**Avis de la Mission Régionale d'Autorité environnementale  
de Bourgogne-Franche-Comté  
concernant le projet de centrale solaire agrivoltaïque  
sur la commune de Sarry (89)**

**N° 015548/A P**

Figure 2 : plan de masse du projet (source : étude d'impact)

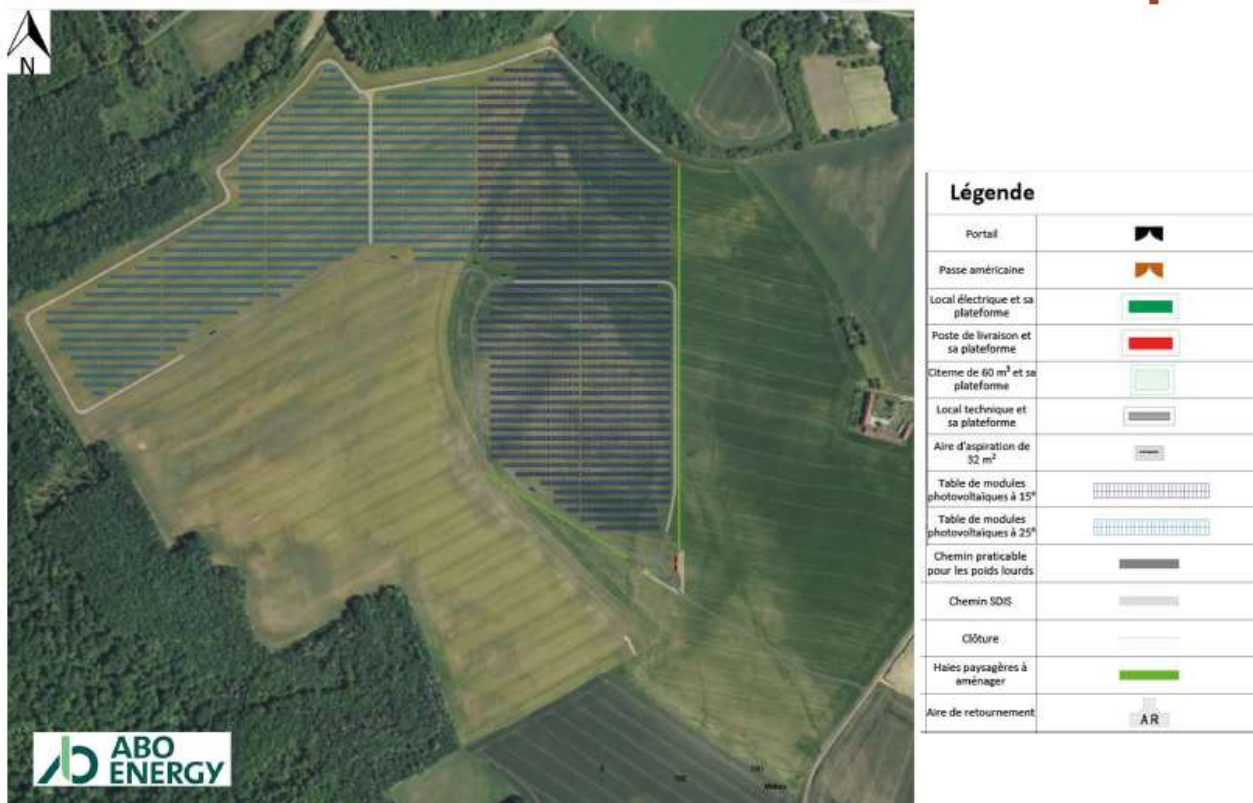
Dans l'étude préalable agricole, le taux de couverture des panneaux est évalué à 38.83 %. Cependant, sur la zone est, ce taux est potentiellement supérieur à 40 %, les caractéristiques techniques du projet donnant une couverture de 40.32 %. Afin de respecter le taux de couverture de 40 %, l'inclinaison des tables photovoltaïques sur ce secteur doit être au minimum de 16.5°.

Trois variantes ont été étudiées dans le cadre du projet, elles se trouvent sur le même site. Il s'agit en fait de versions de projet présentant de moins en moins de panneaux, ces retranchements étant essentiellement liés à des critères écologiques, économiques, paysagers et agricoles. La variante 1, maximaliste, est peu envisageable, notamment du point de vue paysager (visibilité directe depuis le corps de ferme situé au lieu-dit « Antonnay ») et écologique (présence de zones humides et présence d'habitats en lisières). La surface du projet est passée de 37 ha à 26.4 ha et la puissance de 38 MWc à 20 MWc.

**La MRAE recommande de présenter une analyse à une échelle au moins intercommunale de sites alternatifs urbanisés ou dégradés ou de friches, en comparant leurs impacts, de façon à justifier le choix d'une solution de moindre impact environnemental, comme le prévoit le Code de l'environnement.**
